**WCC CONSTRUTORA
ALTAMIRA 47**

Total de Conflito(s): 4

Conflito # 1 - Aguardando Solução

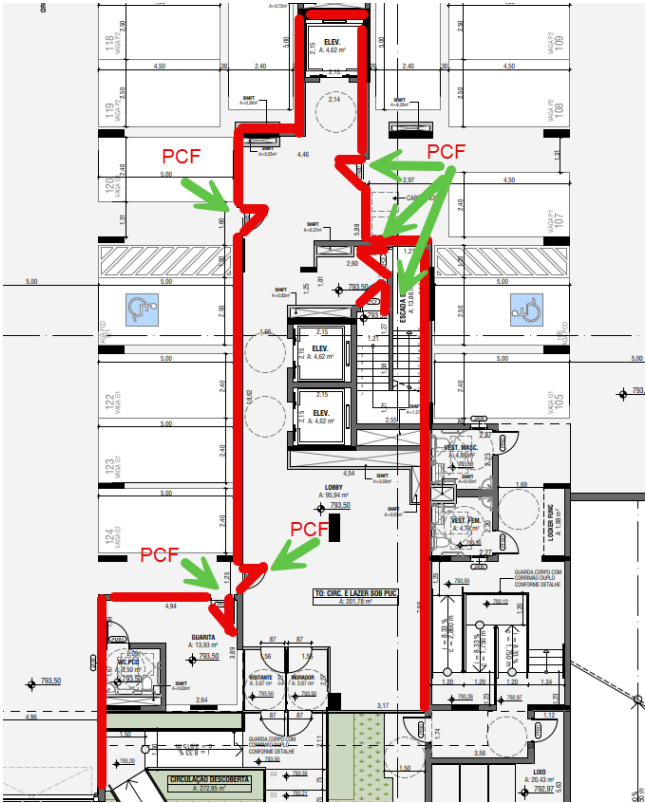
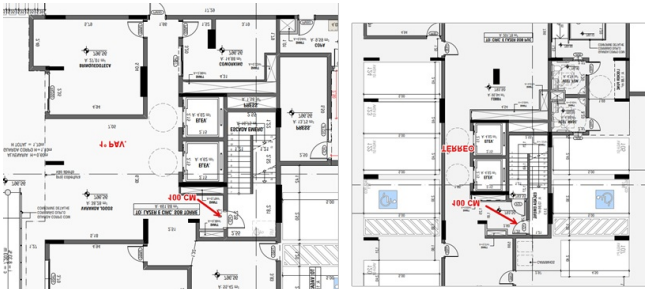
IT 08, ITEM 5.11.11 – A DESCARGA, PARTE DA SAÍDA DE EMERGÊNCIA DE UMA EDIFICAÇÃO, QUE FICA ENTRE A ESCADA E A VIA PÚBLICA OU ÁREA EXTERNA EM COMUNICAÇÃO COM A VIA PÚBLICA, DEVE SER FEITA POR MEIO DE ÁTRIO ENCLAUSURADO.

DESSA FORMA, O AMBIENTE DE DESCARGA DEVERÁ SER COMPARTIMENTADO EM RELAÇÃO AO ESTACIONAMENTO, POR MEIO DE ELEMENTOS CONSTRUTIVOS COM RESISTÊNCIA AO FOGO COMPATÍVEL COM A EXIGIDA PARA A ESCADA, CONFORME PREVISTO NA IT 08 E IT 06.

NOS ACESSOS ENTRE O ÁTRIO DE DESCARGA E OS COMPARTIMENTOS ADJACENTES, DEVERÃO SER PREVISTAS PORTAS CORTA-FOGO COM RESISTÊNCIA MÍNIMA DE 60 MINUTOS, CONFORME ITEM 5.11.12, ALÍNEA "C", DA IT 08.

PARA ATENDIMENTO A ESSE REQUISITO, AS PORTAS DE COMUNICAÇÃO COM O ESTACIONAMENTO DEVERÃO SER ESPECIFICADAS COMO PCF-60.

A JANELA PRESENTE NO BANHEIRO DA GUARITA DEVERÁ RETIRADA OU A PORTA DO BANHEIRO DEVERÁ SER PCF-60

OS ELEMENTOS DE FECHAMENTO ADOTADOS DEVERÃO GARANTIR O TEMPO REQUERIDO DE RESISTÊNCIA AO FOGO E A ADEQUADA COMPARTIMENTAÇÃO DA DESCARGA, CONFORME LEGISLAÇÃO VIGENTE DO CBMMG.

Conflito # 2 - Aguardando Solução

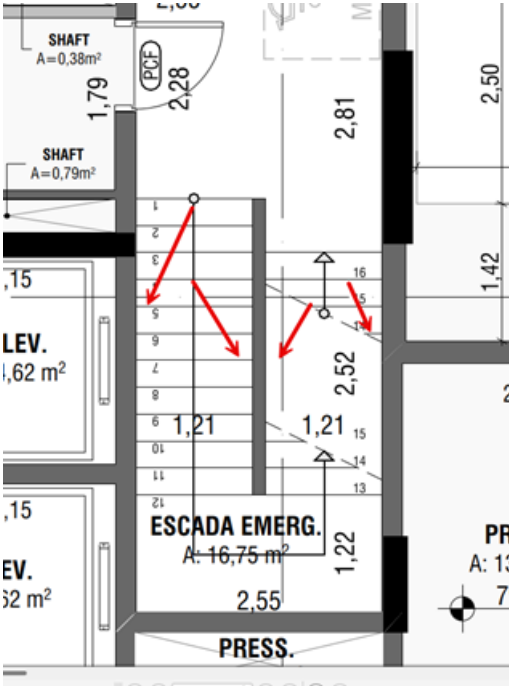
Descrição
CONFORME O DIMENSIONAMENTO DAS SAÍDAS DE EMERGÊNCIA, VERIFICOU-SE A NECESSIDADE DE QUE AS PORTAS DA ESCADA DE EMERGÊNCIA NO TÉRREO E NO 1º PAVIMENTO APRESENTEM LARGURA MÍNIMA DE ABERTURA DE 1,00 M, EM ATENDIMENTO À CAPACIDADE DE ESCOAMENTO CALCULADA.

Conflito # 3 - Aguardando Solução

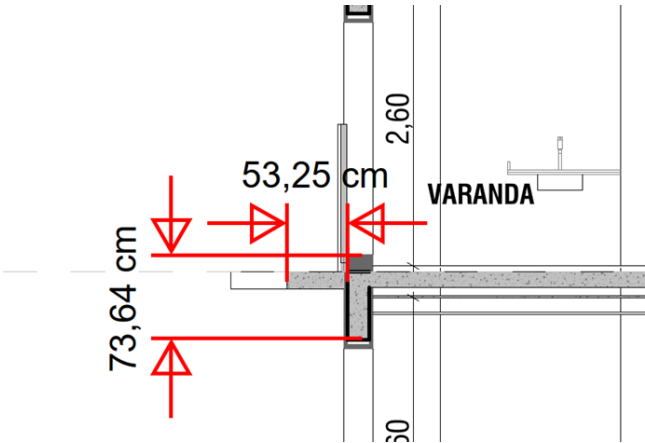
Descrição
DE ACORDO COM A IT 08, ITEM 5.7.1.1, ALÍNEA "D", TODAS AS ESCADAS E RAMPAS DEVEM SER DOTADAS DE CORRIMÃOS EM TODOS OS LADOS. ENTRETANTO, NAS ESCADAS DA EDIFICAÇÃO NÃO FORAM PREVISTOS CORRIMÃOS, DEVENDO O PROJETO SER ADEQUADO PARA ATENDIMENTO A ESSA EXIGÊNCIA NORMATIVA.
